## Projekt Stuttgart 21

PFA 1.5 Zuführung Stg-Feuerbach/Stg-Bad Cannstatt  
S-Bahn-Anbindung

## Änderungsverfahren

### Erläuterungsbericht

**Variante 2: Deckelbauweise mit Tiefgründung**

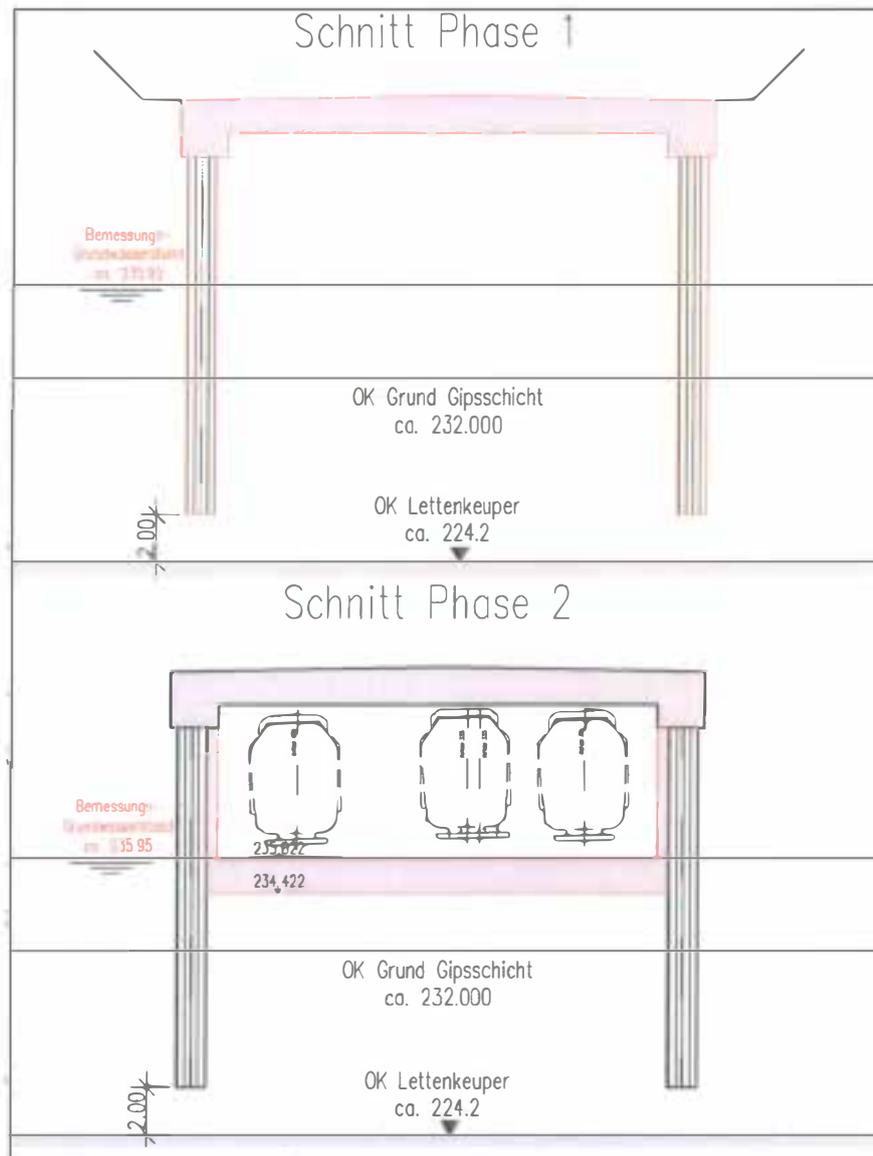
Dazu wird ein Schutzdeckelsystem auf Bohrpfählen hergestellt, da dies kein wasserrechtlicher Tatbestand im Sinne des Planfeststellungsbeschlusses ist. Siehe hierzu auch die

Es ist für den Endzustand eine Sohlplatte mit einer Stärke von ca. 1,60 m vorgesehen, die während dem Aushub unter dem Deckel hergestellt wird. Die endgültige Bodenplatte des Tunnels wird ca. 0,6 m dick und als WUBK ausgeführt. Außerdem ist noch ein evtl. Bodenaustausch mit einer Mächtigkeit von ca. 0,5 m in Bereichen schlechten Baugrundes und nach Festlegung durch den Geologischen Gutachter einzuplanen. Damit ergibt sich die maximale Setztiefe der Bohrpfähle, die zum einen auf der Oberkante der Sohlplatte und zum anderen bis max. 0,5 m unterhalb des Bodenaustausches endet. Der Horizont der Grundgipsschichten wird dabei nicht erreicht.

Durch diese Konstruktion ergibt sich i.M. eine um ca. 1 m tiefere Gründungssohle als bei der bisherigen Planung.

**Variante 3: Offene Baugrube**

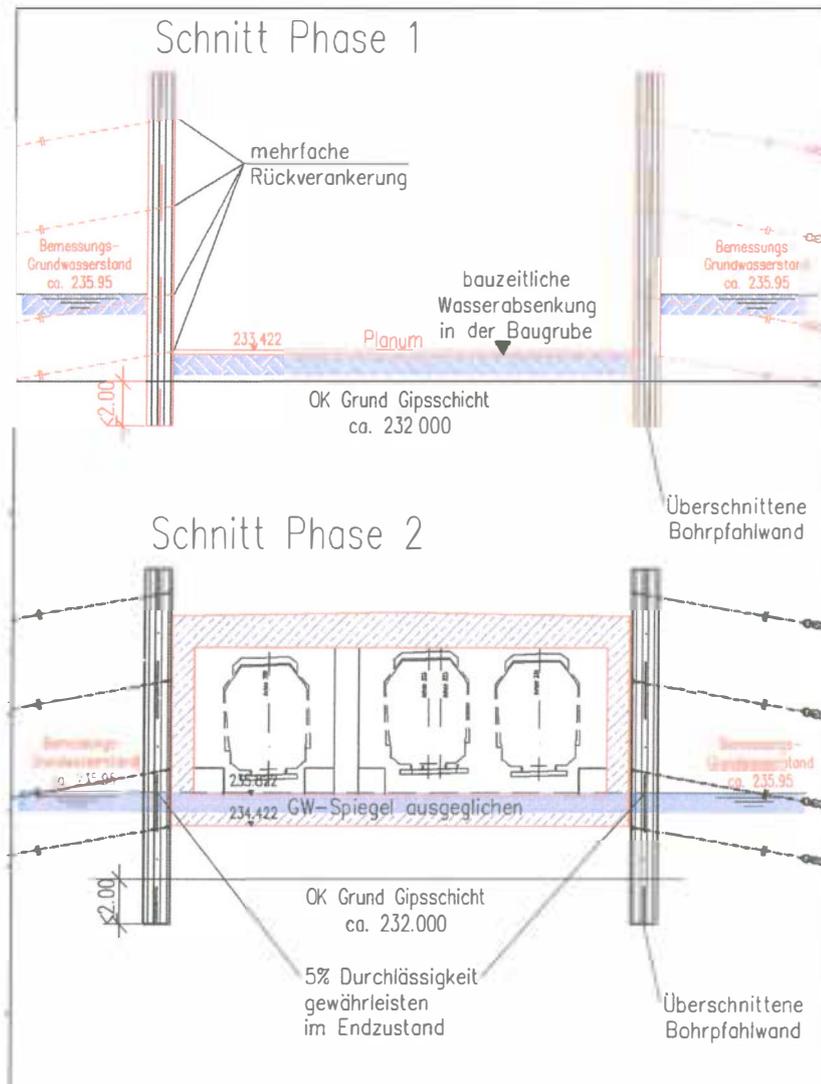
Dies ist eine Abweichung zur Taktung der wasserrechtlichen Tatbestände des PFA 1.5, die diese Absenkung erst viel später vorsieht. Damit wäre hier eine Planänderung im Sinne des PFB erforderlich.

Aus den genannten wichtigen Gründen ist diese Variante keineswegs zielführend.
